Forslag til reguleringsplan for gangvei på Ramberg, Flakstad kommune. Strekningen Sparebank 1 – Leitet.

Beskrivelse

Reguleringsplan - gangvei på Ramberg, Flakstad kommune

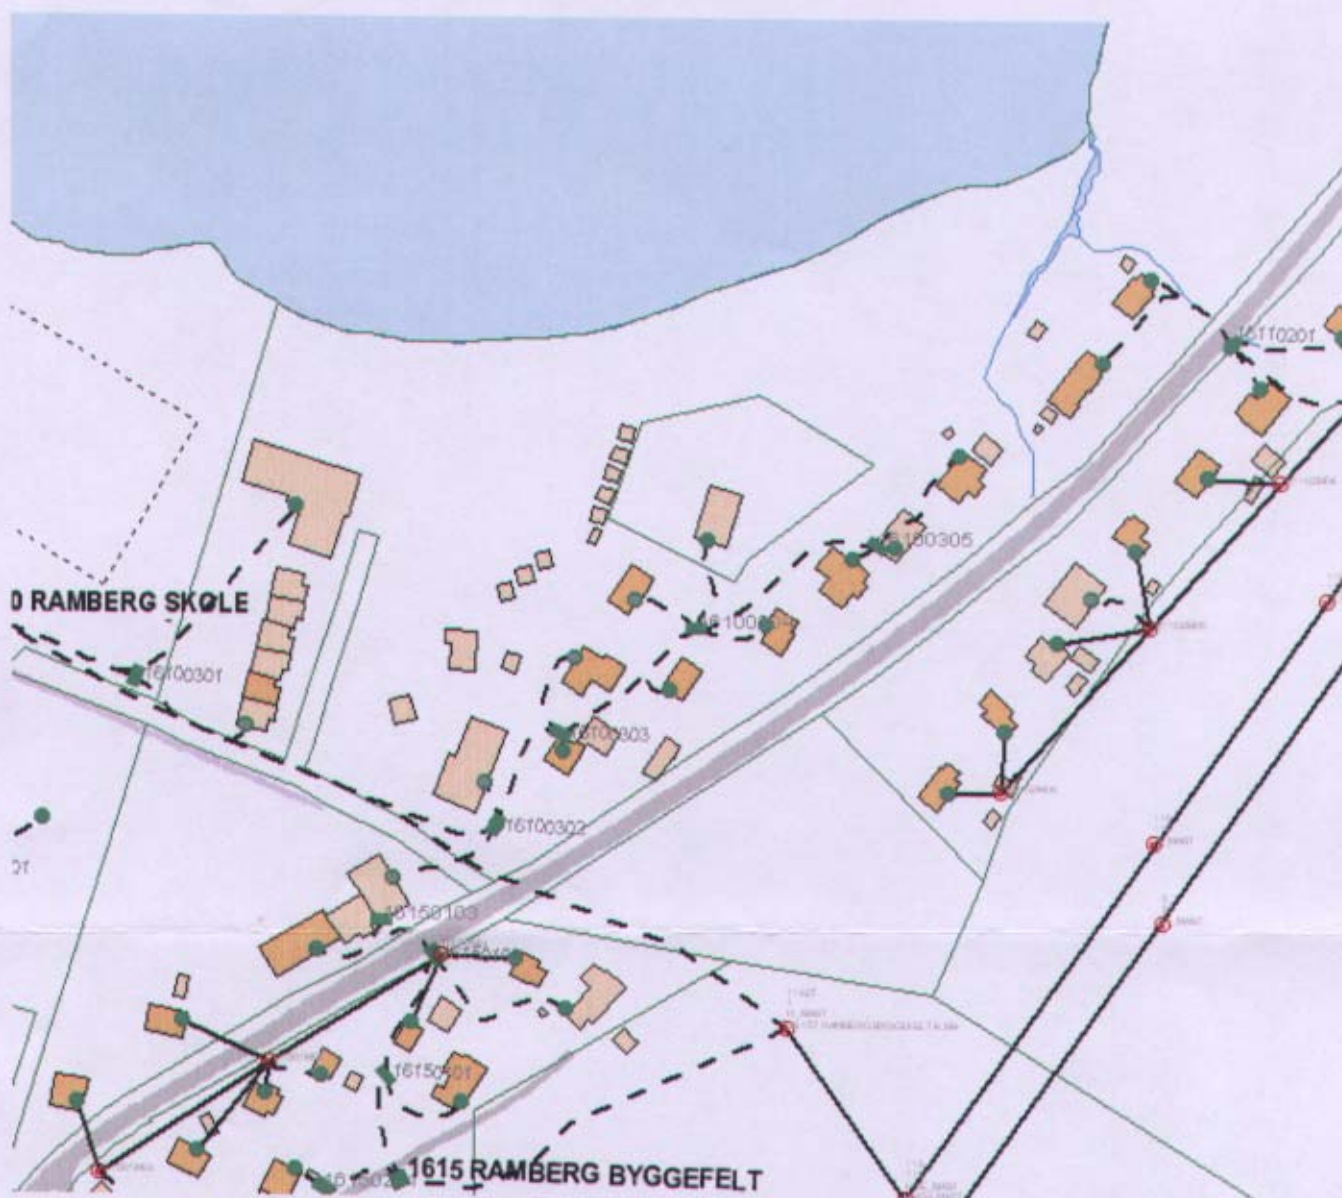
Lofotkraft AS har både høyspennings- og lavspenningsnett innenfor reguleringsområdet, og vi ber om det tas mest mulig hensyn til dette i reguleringen. Ev. flytting av nett utføres for utbyggers regning. Det er to kryssende høyspenningskabler innefor reguleringsområdet, og flere lavspenningskabler, både i jord og i luft. Vi ber om at utbygger tar kontakt med Lofotkraft AS på et tidlig tidspunkt.

Vedlagt er kart som viser vårt nett i området

Lofotkraft har sendt oversikt over el-anlegg i området.

Ingen av disse synes å betinge endringer av planforslaget.

Kartutsnitt del 3, skisseforslag til reguleringsplan

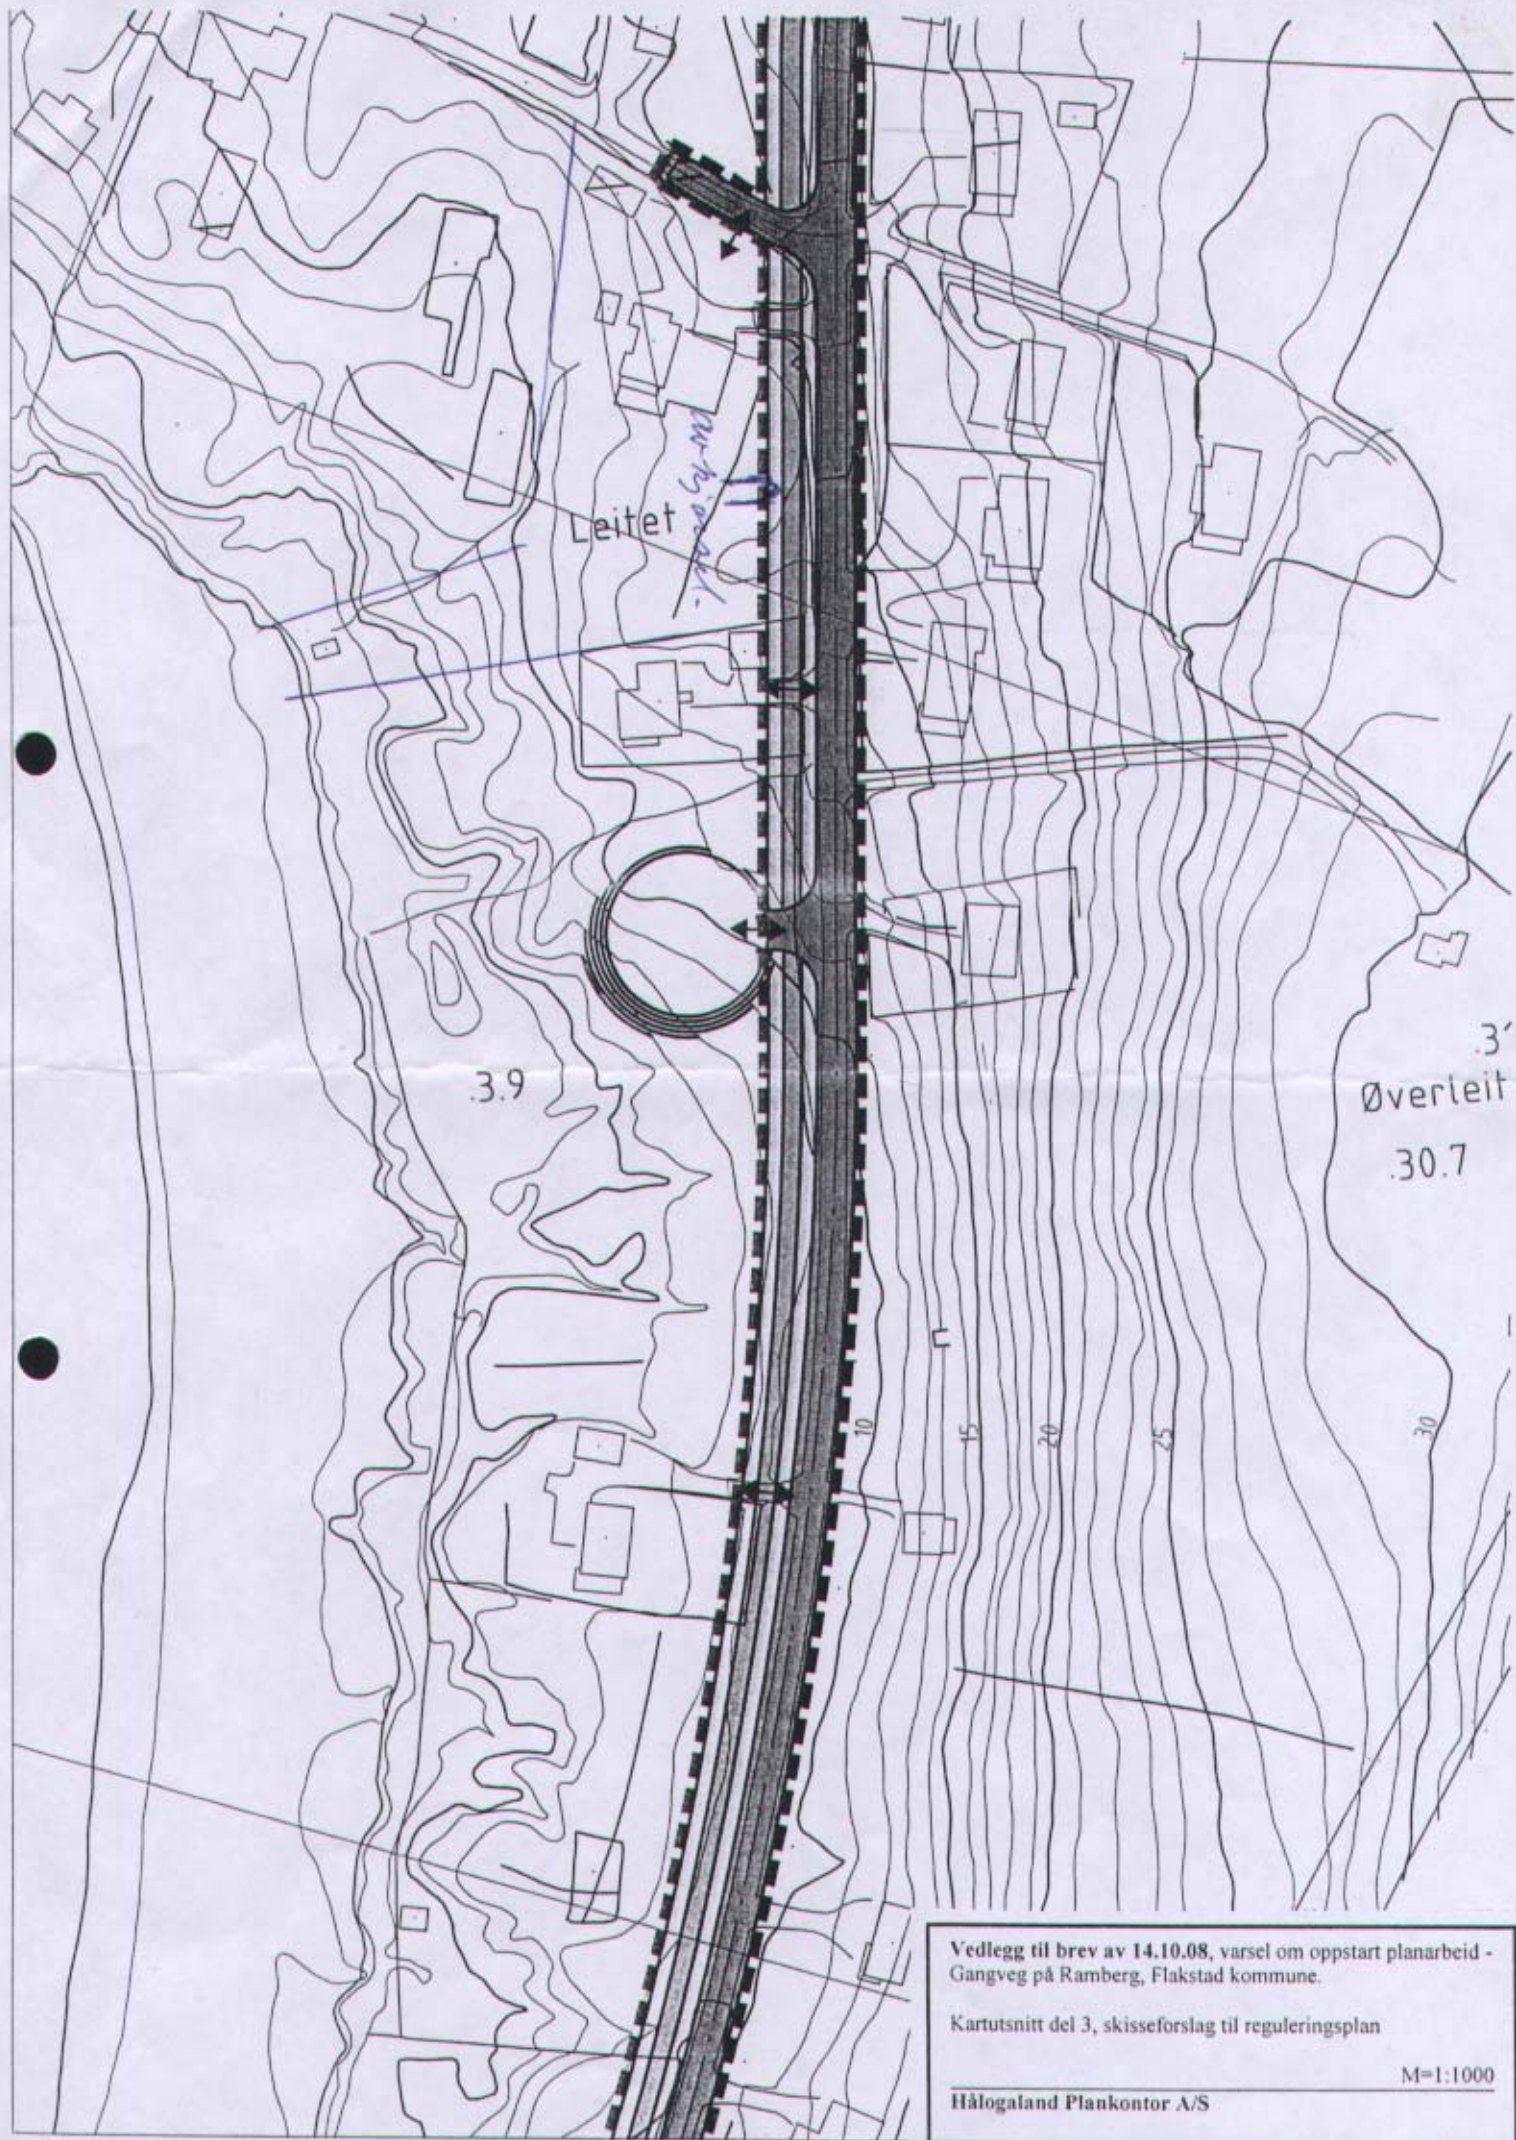
Gruneier Gudmund Kvalvik som etter tegning har fått sin avkjørsel inn på Jusnes veien, synes at dette blir veldig bakvent i forhold til hus og garasje .mitt ønske er å få min avkjørsel inn på gang- sykkel vei. ser at steinar friis og Kari Rigan har det på denne måten.

Samtidig tillater jeg meg å be om at det blir inntegnet avkjørsel til min planlagte boligtomt som jeg har søkt tidligere om. Sender noen papirer som viser tidligere søknad og svar

I det skisseutkastet som fulgte planvarselet var adkomsten til Kvalviks tomt lagt til Jusnesvegen. Kvalvik ønsker denne lagt til gang-/sykkelvegen og dette er imøtekommet. Likedan er avkjørsel til en tidligere godkjent tomt på hans eiendom innarbeidet til gangvegen i planforslaget.
